Závazná stanoviska, stanoviska, rozhodnutí, vyjádření dotčených orgánů:

Stanovisko k projektové dokumentaci na akci „Stezka podél silnice II/154 na hrázi rybníka Svět v Třeboni“

Vyjádření a předběžná informace k projektové dokumentaci pro akci „Stezka podél silnice II/154 na hrázi rybníka Svět v Třeboni“

„Stezka podél silnice II/154 na hrázi rybníka Svět v Třeboni“ – souhrnné vyjádření

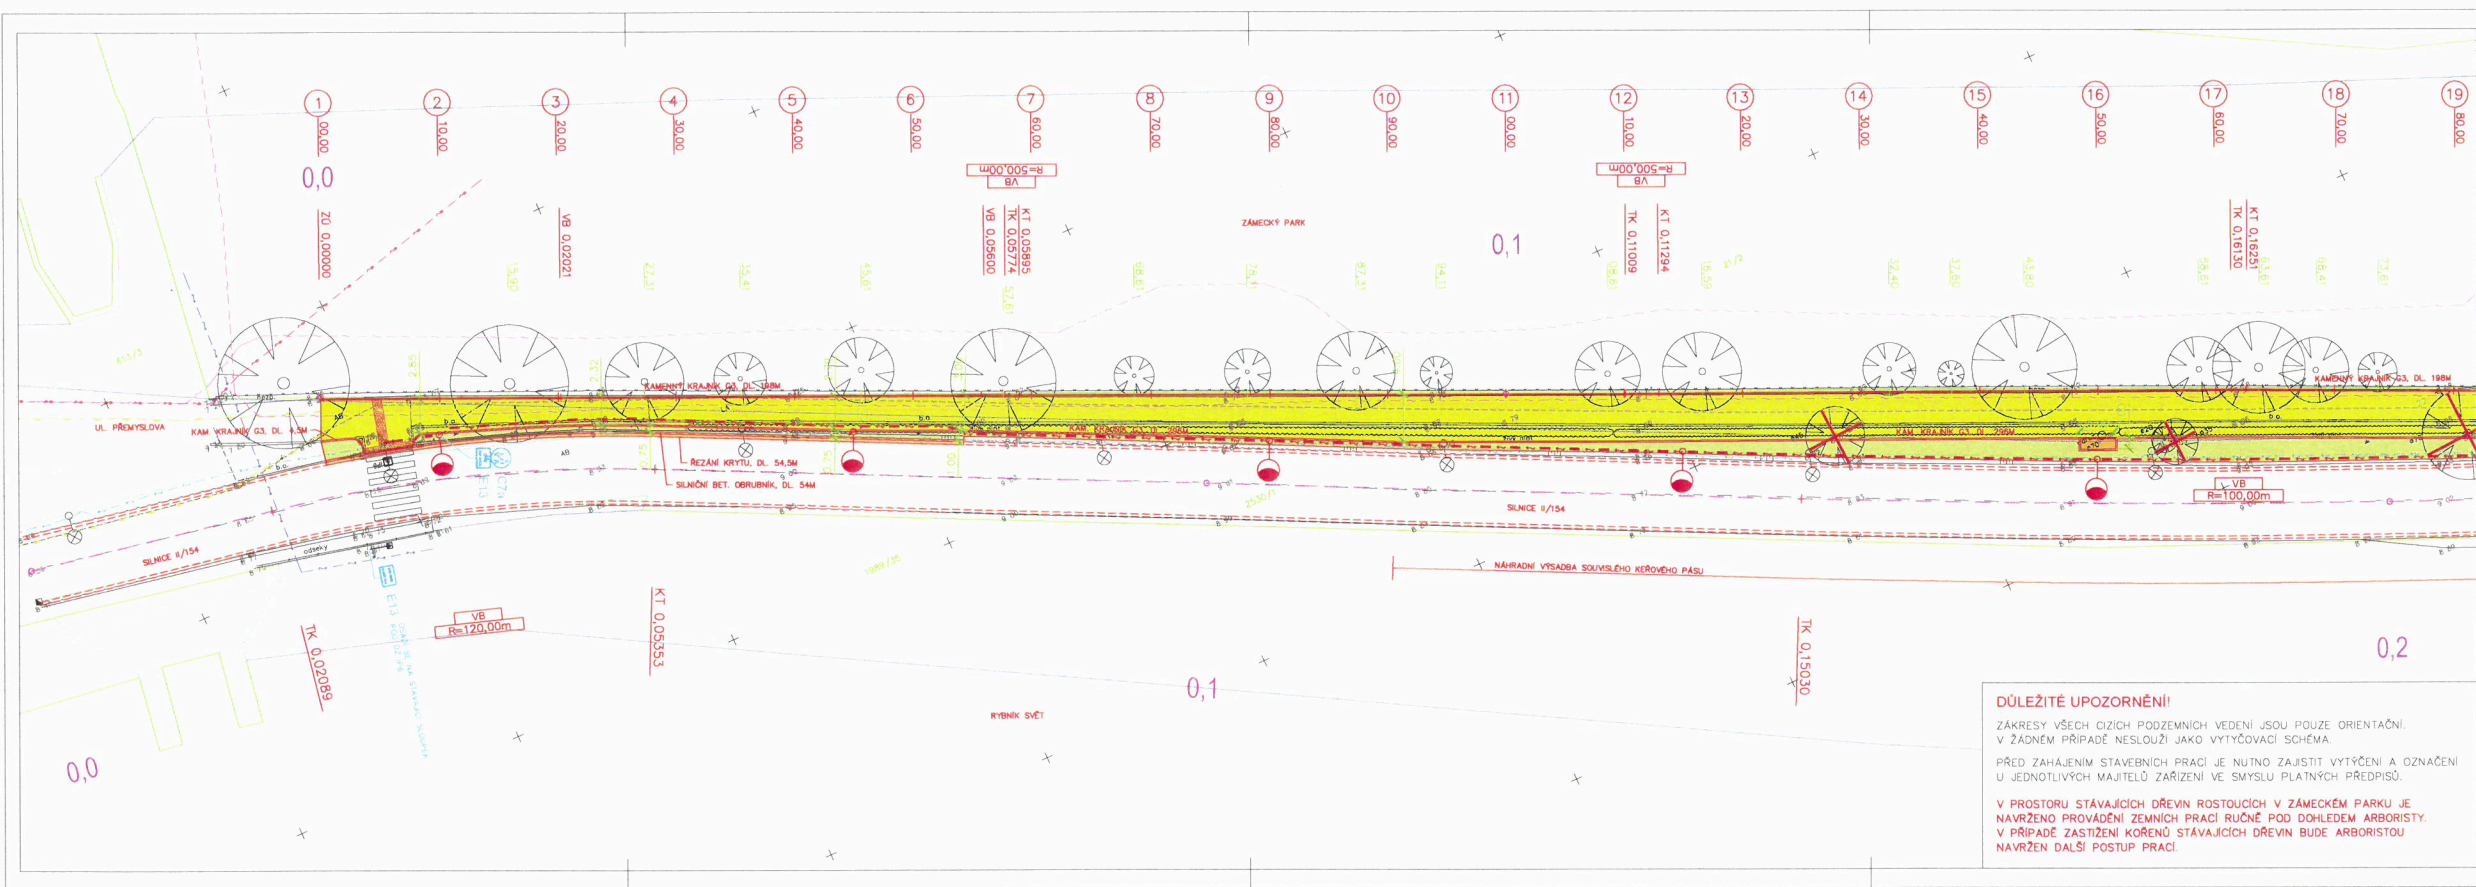
Přílohy: projektová dokumentace označená otiskem razítka Agentury (z dokumentace zaslané v digitální podobě pouze kopie katastrální situace C.2 a koordinační situace 1:250 – část 1 a 2 - C.3.1 a C.3.2).
